LINEA AV/AC MILANO - VENEZIA

NODO AV/AC DI VERONA: INGRESSO OVEST

INTEGRAZIONI RICHIESTE DALLA COMMISSIONE TECNICA DI VERIFICA DELL'IMPATTO AMBIENTALE – VIA E VAS

**QUESITO 22 "COMPONENTE PAESAGGIO"**

Figura 1-1 Area della Villa Fenilon: tracciato dell'elettrodotto Domegliara da dismettere (in blu) e linee di nuova realizzazione (in arancione).

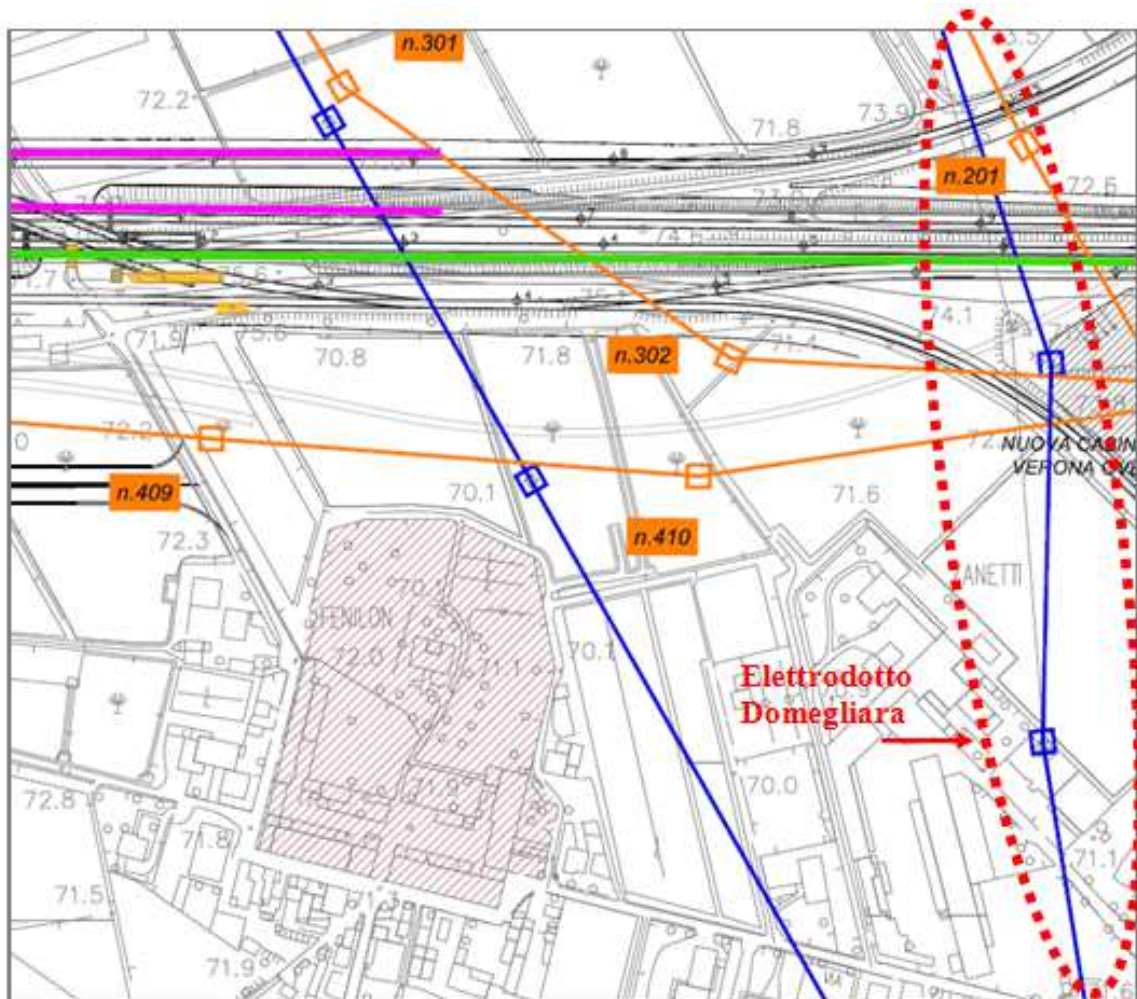
*Al fine di verificare i rapporti di intervisibilità tra gli interventi previsti (in particolar modo quelli sugli elettrodotti) e Villa Fenilon integrare la documentazione progettuale con:*

- Esecuzione di nuove simulazioni, operando il confronto tra la situazione ante operam e post operam con e senza mitigazioni, verificando le relazioni di intervisibilità tra le barriere stesse (trasparenti o non trasparenti) e Villa Fenilon;*
- Valutazione, qualora gli esiti delle foto simulazioni non fossero soddisfacenti dal punto di vista della tutela paesaggistica del cono ottico visivo sul fronte nord della Villa Fenilon, della possibilità dello spostamento di alcuni sostegni del nuovo elettrodotto.*

Nello specifico, per quanto riguarda l’eltrodotto Domegliara, il progetto, nel suo complesso, prevede la dismissione di circa 1450 m di linea primaria e realizzazione di circa 250 metri di nuovo elettrodotto. Il nuovo tracciato non si discosterà dall’esistente e sarà realizzato con un nuovo palo intermedio di raccordo tra il palo terminale della nuova SSE e il tracciato esistente.

La dismissione del tratto di elettrodotto che si sviluppa in direzione nord-sud, di fatto libera la visuale sul lato nord della Villa Fenilon, lungo la viabilità di interesse locale che corre parallelamente alla linea ferroviaria; il nuovo sostegno (n. 201) è posto a nord della linea ferroviaria, nei pressi di un’area interclusa dal tracciato delle linee ferroviarie confluenti verso Bivio San Massimo, tra la linea storica e linea merci, quindi fuori dal campo visivo dell’area della Villa Fenilon (cfr. Figura 1-1).

**Figura 2-2 Ambito di intervisibilità delle barriere acustiche, caratterizzato dalla presenza di un tessuto residenziale (rosa) contrapposto all'edificato industriale/artigianale (viola); dentro il riquadro la linea ferroviaria con le barriere acustiche previste alle diverse altezze di progetto.**

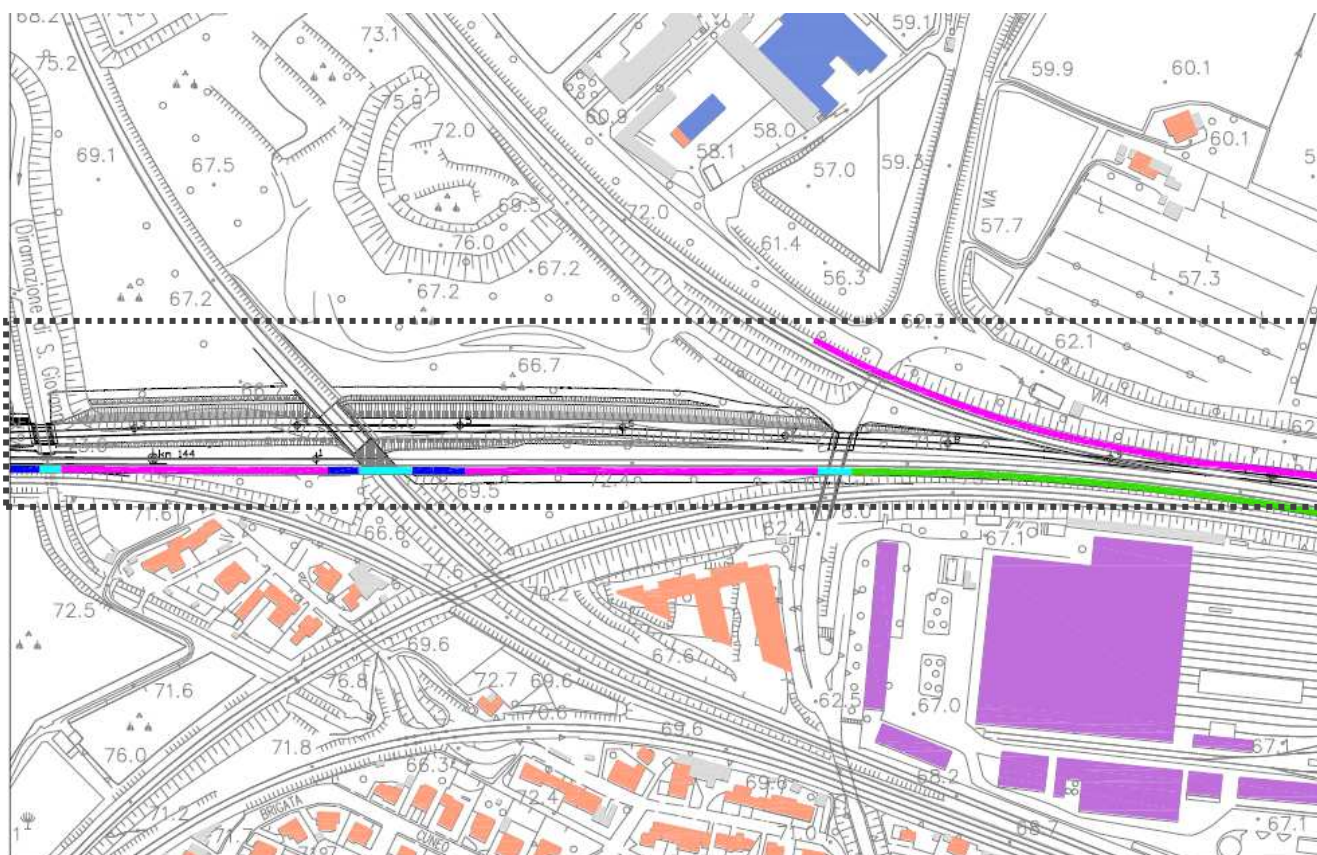
- c) *Aggiornamento, con nuovi foto inserimenti e/o sezioni architettoniche, della proposta di inserimento paesaggistico delle barriere acustiche nel tessuto residenziale attraversato per limitare al massimo l'effetto corridoio.*

Per la valutazione dell'inserimento delle barriere acustiche sono stati scelti due principali punti di vista che rappresentano le visuali dalle aree residenziali verso la ferrovia.

Nello specifico, è stato individuato il punto di vista che si ha della ferrovia e, quindi, delle nuove barriere acustiche, dal nucleo abitativo di Via Brigata Casale: da tale punto, la visuale risulta diretta e ravvicinata (cfr. Figura 2-3 e Figura 2-4).
